TITLE: Sheet_1		REV: 1.0
嘉立创EDA	Company: Your Company	
	Date: 2023-12-15 Drawn By: Denjhang	
		Sheet: 1/1

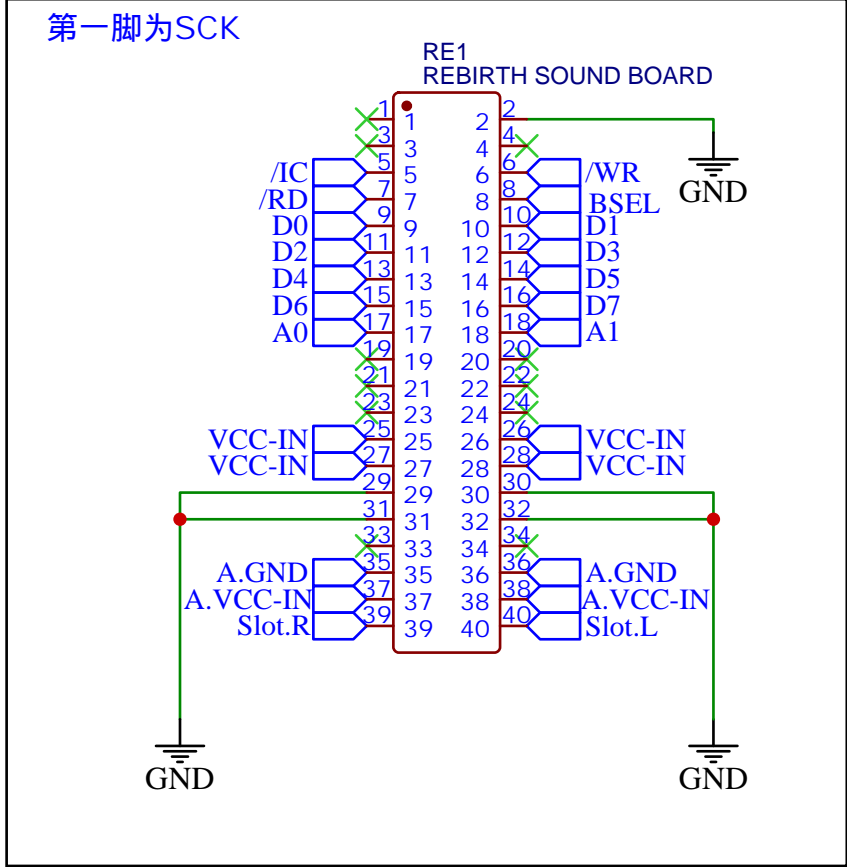
去掉二极管，那个会引起压降

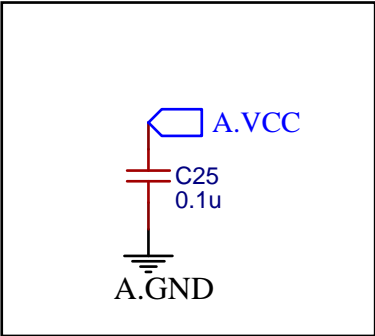
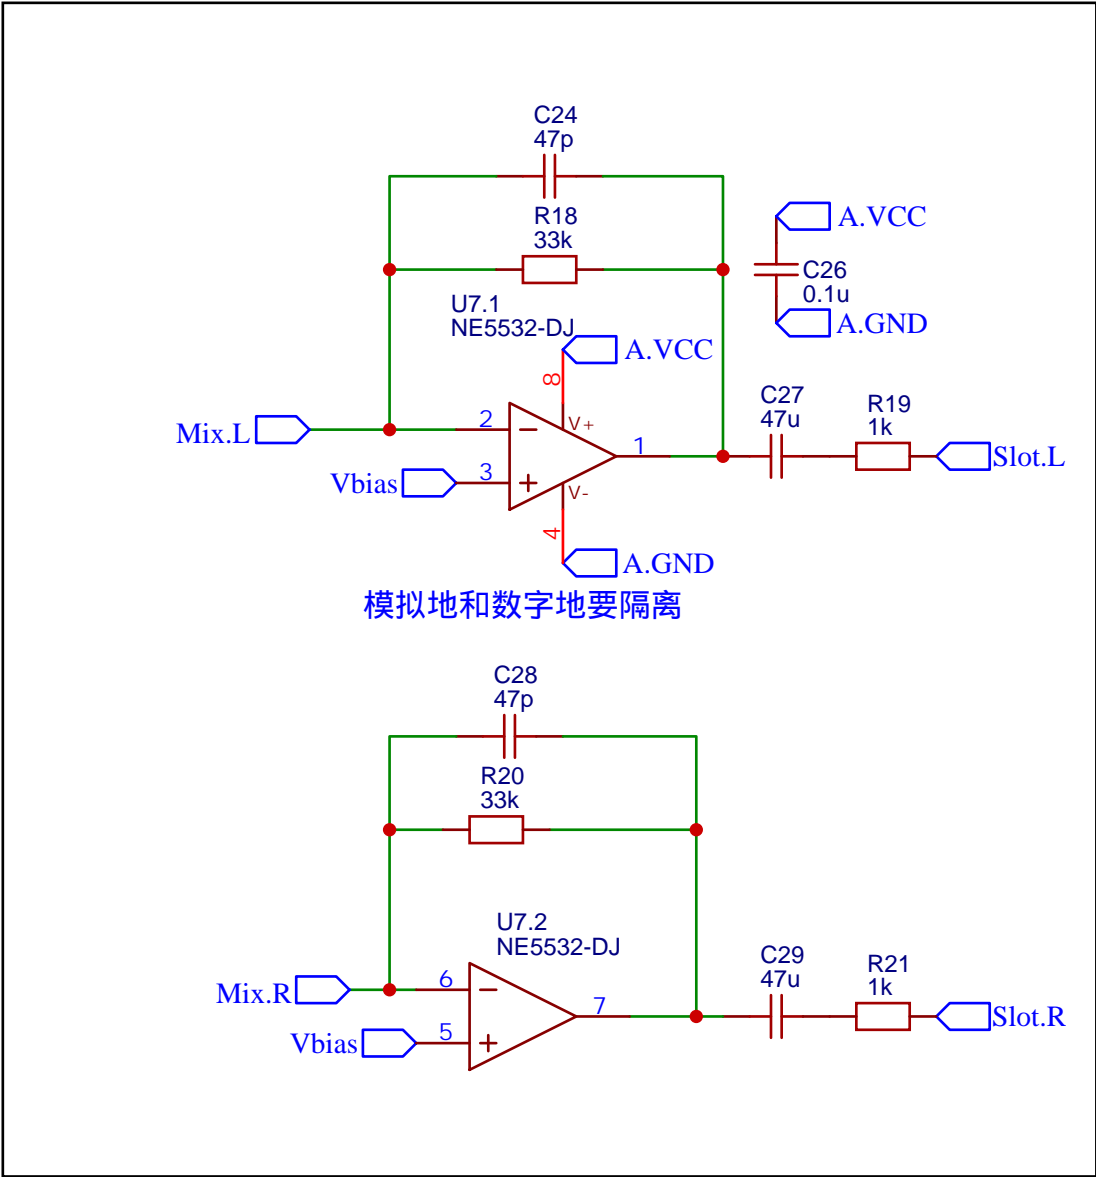
R23 , 25最好换成33K

模拟地和数字地要隔离

运算放大器编号错乱

FM音量小，考虑加大R23，R25=10k~20k
电压低于4.5v时，出现失真和破音。
